Emne: 201944696-13 - Fosenhus AS for Per og Gunn Nasset på 174/283, Nessaveien 71, Uthaug, Ørland kommune - Dialog for gjenoppbygging av bolig
Vedlegg:

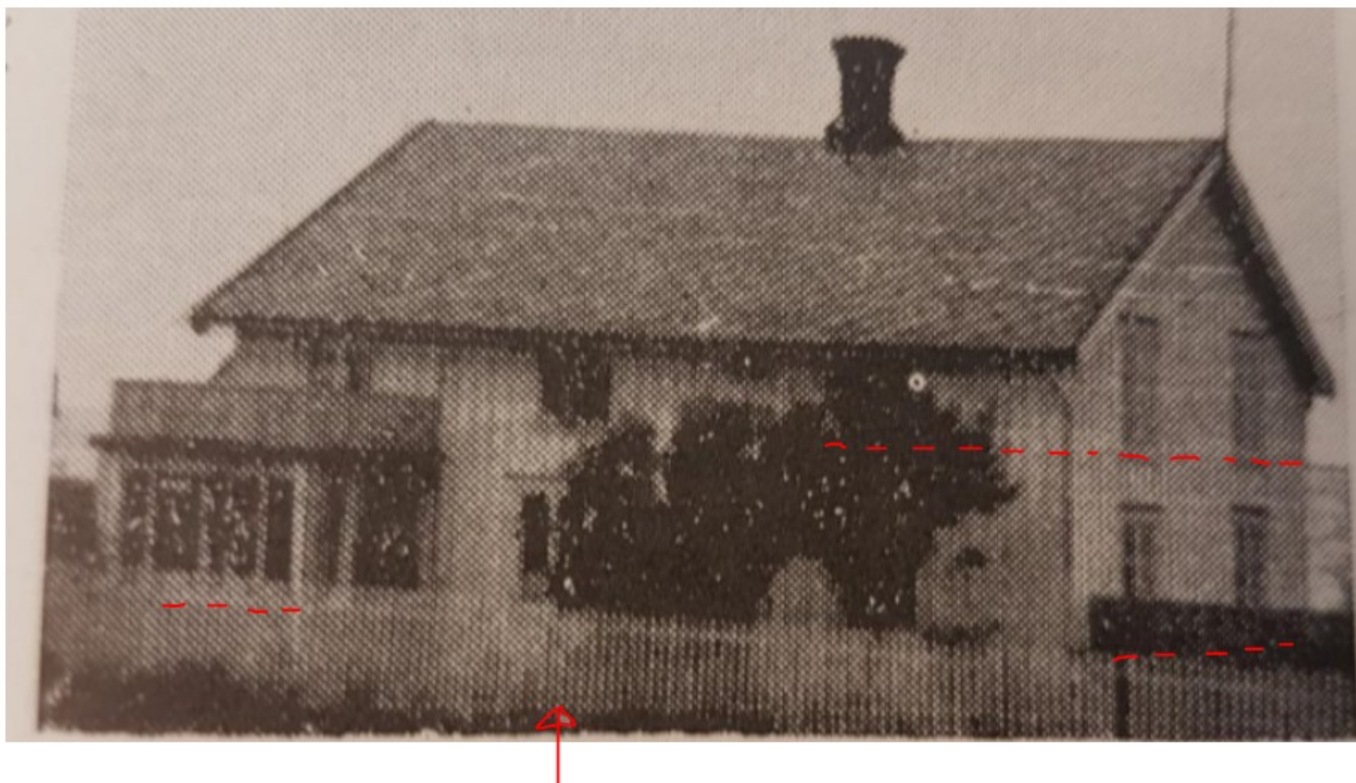
- Brystningshøyde ved vinduer i plan 02 bør være i samsvar ved både langsider og gavlvegger (unntatt dør til balkong)

- Brystningshøyde ved vinduer ved plan 01 ser også ut til å være i samsvar ved alle byggets sider. (eventuelt skal det være mulig å finne spor etter opprinnelige vindusstørrelser ved byggets laftevegger/utsparinger i vegg både ved plan 01 og 02, dette bør benyttes som underlag for prosjektering)
- Som bildet fra Nessaveien 71 ved Norges bebyggelse viser var vinduene ved boligen større, vinterhagen eventuell like stor som dagens balkongavgrensning (?). Det var trolig en dobbeldør på byggets langvegg mot sør – se pilen

- Vurderinger ved empirisk vindusutforming og vindusomramming vurderes riktig og aksepteres benyttet
- Inndelingen av vinduene i 2, 3 eller 4 fag i høyden må vurderes ut ifra funn ved yttervegger og rekonstruksjoner etter bildet over.
- Vurdering av utgang fra ønsket vaskerom ved gavlfasaden vurderes som ikke heldig.
